# MP de les NS de Sant Joan

## Per al compliment de prescripcions

### 3. DOCUMENT DE TRACTAMENT DE LES PRESCRIPCIONS, ELS INFORMES I LES AL·LEGACIONS

Setembre 2025

SG-CI-06.

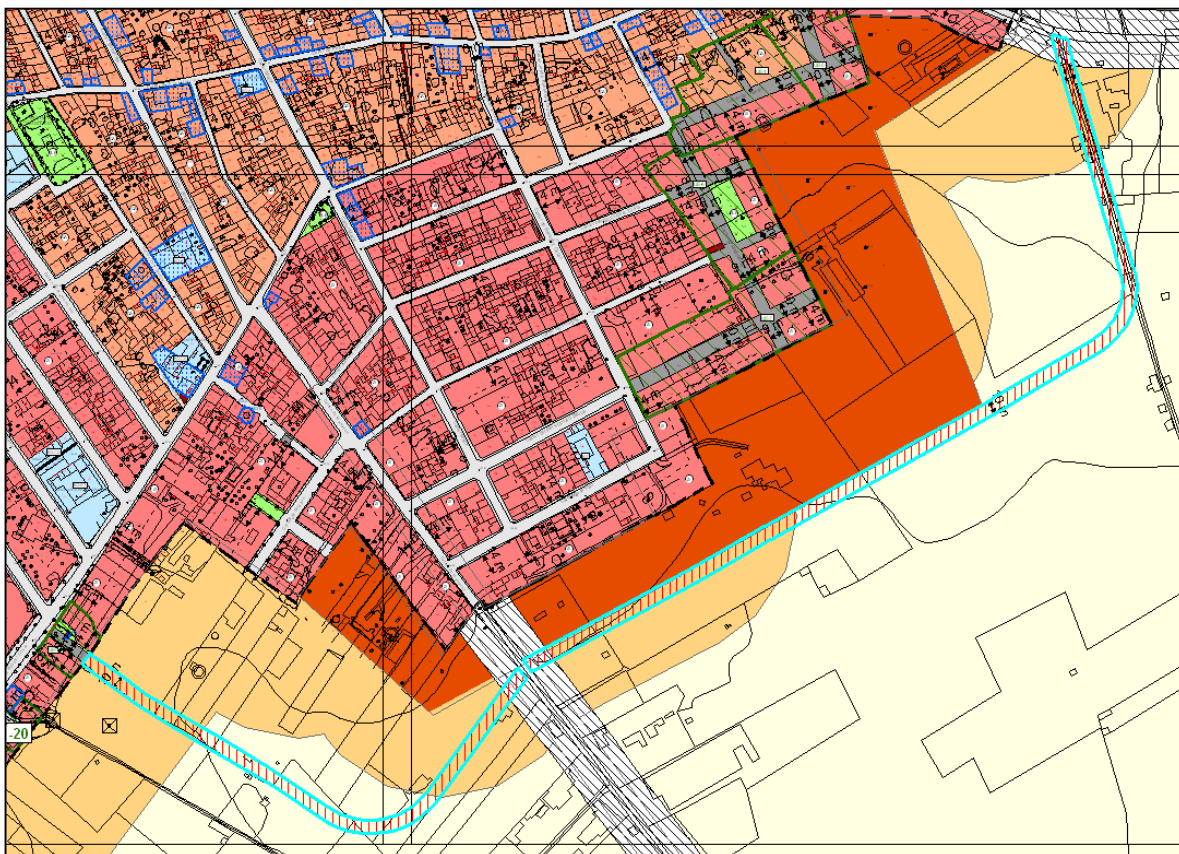
4. *La ronda SG-CI-06 no podrà ser considerada pel Consell de Mallorca com a variant i s'haurà d'obtenir l'autorització de la Direcció Insular d'Infraestructures i mobilitat en relació amb els enllaços i les obres que afectin la Ma-3222 i Ma-3220.*

D'acord amb les deficiències derivades de l'informe de la Direcció Insular de Carreteres de 18 d'abril de 2011 "La ronda SG-CI-06 no s'ajusta a les determinacions que imposa el servei de carreteres per a que en el futur pugui ser considerada com a variant. A més, no inclou les interseccions amb la Ma-3222 i Ma-3220. En tot cas, tractant-se d'una carretera local les NNSS han d'incloure una franja de reserva viària de 37,5 metres d'ample i en el seu disseny s'ha d'incorporar una franja d'1 metre de domini públic des de les arestes exteriors d'explanació (art. 29 i 30 de la Llei 5/1900)".

Conseqüència d'aquesta es va modificar la fitxa del SG introduint la següent informació:

Normativa i criteris d'aplicació:

- Sistema viari amb secció màxima de 10 metres.

- El projecte de la ronda s'haurà de fer sobre un topogràfic a major detall i podrà ajustar-ne els límits definitius de manera puntual, sempre i quan es justifiquin aquests ajustaments i responguin a millores de caràcter ambiental o territorial. S'inclou una franja de reserva de 37.5 m d'amplada segons es preveu als articles 29 i 30 de la Llei 5/1990.
- A les interseccions amb les carreteres Ma-3222 i Ma-3220 el projecte haurà de preveure la creació de glorietses.
- S'haurà de preveure una franja de d'1 m de domini públic des de les arestes exteriors.

Emplaçament: Plànol sòl rústic SR-4.

En la tramitació del projecte s'haurà de sol·licitar informe per l'autorització de la Direcció Insular d'infraestructures i mobilitat en relació amb els enllaços i les obres que afectin la Ma-3222 i Ma-3220.

Retall del plànol MOD-1 on s'hi veu l'actuació 6 corresponent a l'eliminació de la prolongació del carrer Sant Joan.

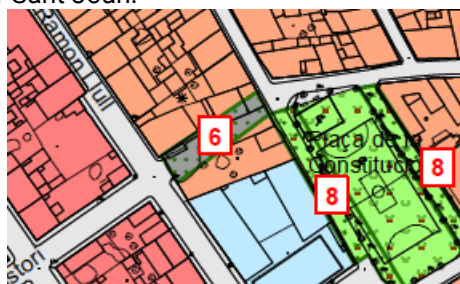
14. Els àmbits dins la zonificació CA corresponent a l'eliminació de la prolongació del carrer Sant Joan entre el carrer Princesa i Fra Lluís Vallespir i del vial des de la plaça de la Constitució al carrer Mestra Francesca Joan són considerades actuacions de transformació urbanística de dotació regulades per l'article 29.2.c) de la Llei 2/2014, havent de complimentar els deures que s'estableixen a l'article 32 de la referida Llei, les delimitacions de les quals hauran de ser objecte d'aprovació de conformitat amb el corresponent procediment.

L'eliminació de la prolongació dels vials es considerada com la supressió d'unes afeccions a unes parcel·les que no van ser compensades.

És a dir, ens trobem amb unes edificacions existents prèvies al planejament municipal de 1995 afectades per l'obertura dels vials. Amb el planejament municipal anterior (1995) a l'aprovat definitivament l'any 2015, es van deixar fora d'ordenació unes edificacions per la previsió de l'obertura d'uns vials que no s'han executat durant el període de vigència, ni expropiat els sòls, ni compensat els drets suprimits al deixar-les fora d'ordenació.

Amb això, s'entén que no són considerades com actuacions de transformació urbanística. S'entén que s'elimina una afecció que deixava fora d'ordenació uns habitatges construïts prèviament a la planificació de l'obertura dels vials.

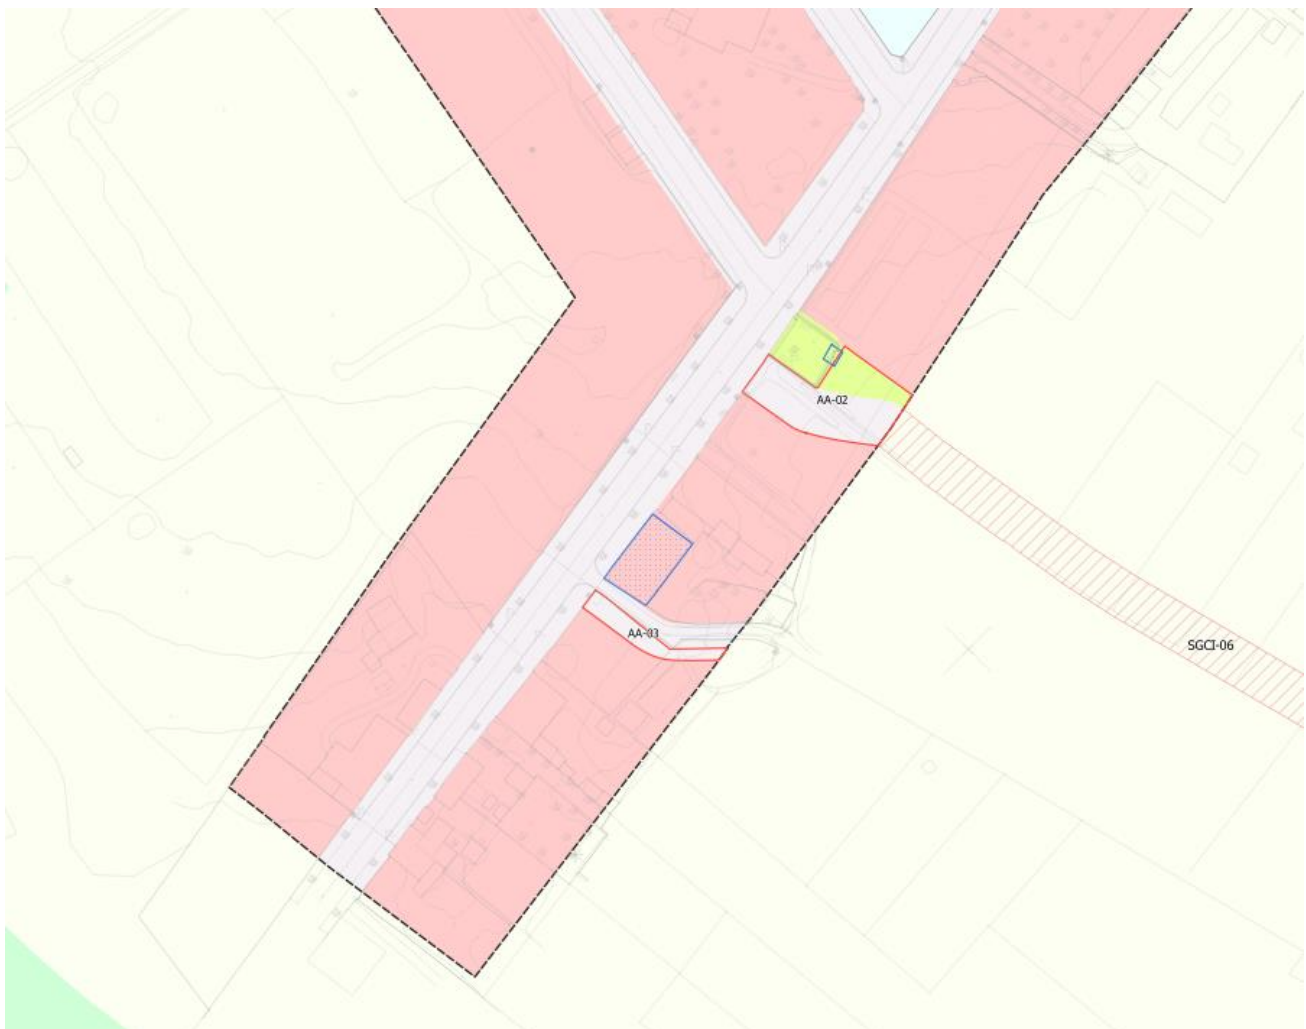
*En aquest aspecte, concretament manca fer referència en la documentació tramesa a com s'esmena la deficiència relativa a la preservació de les visuals sobre el nucli de Sant Joan, ja que s'assenyalava la conveniència de revisar l'ordenació urbanística proposada al límit sud-oest pel que fa a la prolongació de vials que moren contra en sòl rústic en la categoria d'AT-H. S'assenyalava en aquest sentit que caldrà corregir la casuística paisatgísticament desfavorable que representa l'exposició de parets mitgeres de les ordenacions intensives en alineació a viari envers el sòl rústic amb el qual confinen, imposant-les un tractament compostiu adient i similar al de façanes, resultant convenient la interposició d'un espai de reculada entre les edificacions urbanes i el límit amb el sòl rústic.*

A l'extrem sud-oest del nucli urbà es mantenen dos vials que limiten amb el sòl rústic, en AT-h, i que estan inclosos a l'àmbit 2 suspès per la prescripció 13 interposada per la CIOTU a l'acord d'aprovació definitiva de les NS de 2016. Aquests dos vials tenen l'objectiu de donar continuïtat a la xarxa existent o prevista.

Un d'ells permet connectar amb el futur vial de circumval·lació (SG-CI-06), a fi de millorar la mobilitat rodada i minvar les molèsties del trànsit dins el nucli. A més, també s'obté un espai lliure públic a la placeta existent, millorant les dotacions.

L'altre vial previst és el del Camí de Son Santos, que segueix un camí existent que connecta amb el sòl rústic. Únicament se'n preveu l'ampliació per dotar-lo d'una secció adequada i millorar l'accés a les finques rústiques posteriors.
